**Verslag huishoudelijke elektrische installatie op laagspanning en zeer lage spanning****Algemeen:**

Referentie: 009-20260219-03	Datum controle: 19/02/2026
Keurder: 009

Eigenaar: Onbekend	EAN-code: 541448820062184449
Adres installatie: Brusselsesteenweg 435, 1980 - Zemst	Nummer teller(s): 1sag3105238793
Distributienetbeheerder installatie: Fluvius	
Datum uitvoering installatie:	<input checked="" type="checkbox"/> Vóór 01/10/1981 <input type="checkbox"/> Tussen 01/10/1981 en 01/06/2020 <input type="checkbox"/> Vanaf 01/06/2020
Type:	<input checked="" type="checkbox"/> Wooneenheid <input type="checkbox"/> Niet-huishoudelijk <input type="checkbox"/> PV <input type="checkbox"/> Batterij <input type="checkbox"/> Laadpaal

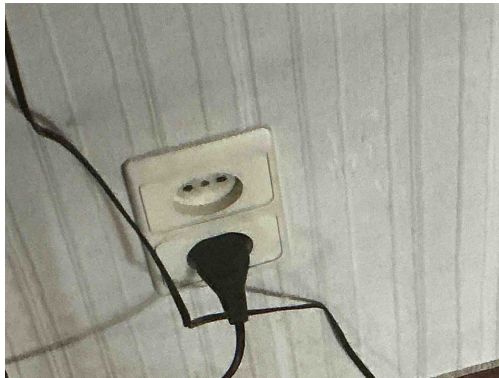
Klasse 0

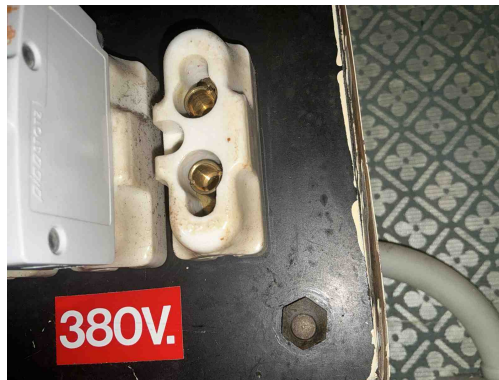
T11 - De contactdozen waarvan de toegekende stroomsterkte maximaal 16A en de toegekende spanning maximaal 250V bedraagt en niet bedoeld zijn voor de voeding van een of meerdere verbruikstoestellen voor een specifiek doel en niet geplaatst zijn in of op schakel- en verdeelborden, beschikken niet of IPXX-D (incl. gemeenschappelijke delen residentieel geheel) (Boek 1: 4.2.2.3/5.3.5.2).

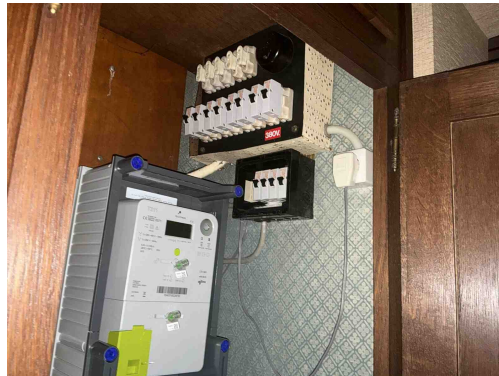
B30 - De houder van de beveiliging in een huishoudelijke ruimte is niet voorzien van aangepaste kalibreerelementen (Boek1: 5.3.5.5).

D08 - De nodige markeringen op de beveiligingstoestellen ontbreken of zijn onleesbaar (Boek 1: 5.3.5.5).

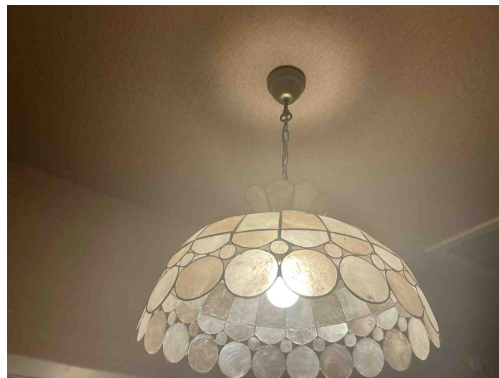
B06 - Het elektrisch verdeelbord heeft niet de minimale beschermingsgraad IPXX-B in een gewone ruimte (Boek 1: 4.2.2.3).
